Alver kommune

Krav om at vedtak 20/7073 – 22/24396 oppheves

Vedlegg 1

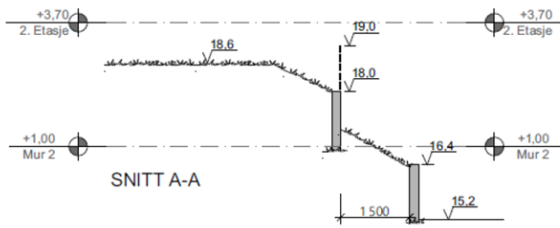
Det står i vedtaket at *«administrasjonen vurderer situasjonen slik at tidligere dispensasjon som ble gjeve 09.07.20 gjelder fortsatt i saka då konstruksjon eller plassering ikke er endra»*. Mener kommunen at en økt høyde på 80 cm på hele tiltaket, ikke er en vesentlig endring? Det mener vi. Kommunen skriver videre at *«mens total murkonstruksjonshøgd er ikke endra og skal utførast slik det er godkjent i rammeløyve»*. Hvorfor har da tiltakets høyde økt fra 2,8 meter til 3,6 meter i vedtaket?

Dette tiltaket vil bli ekstremt dominerende og faktisk høyere enn den muren som står der i dag. Det avviker også betydelig fra hvordan de øvrige tomtene i Marøyvegen er utformet. I vedtaket ser det ut til at Geitle får en flat tomt bak muren. Her må Geitle etter vårt syn bygge en skråning bak den øverste muren, slik det tegnet inn i rammeløyve (vedlegg 1).

Vedlegg 3

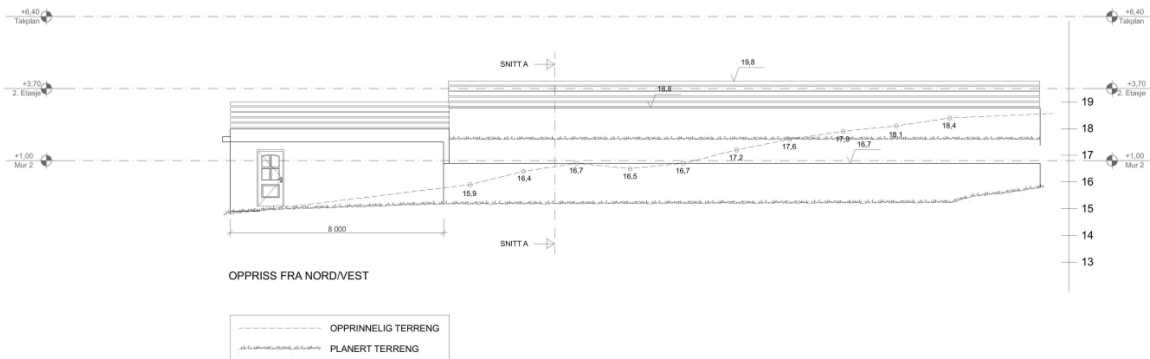
Vedlagt følger skissetegninger fra rammeløyve 09.07.20 (vedlegg 1) og skissetegninger i vedtaket 25.03.2022 (vedlegg 2). Vedlegger diverse bilder der det nye vedtaket er markert med et grønt tau. Bilde 3 viser hvordan muren påvirker solforholdene på vår tomt (vedlegg 3 til 5).
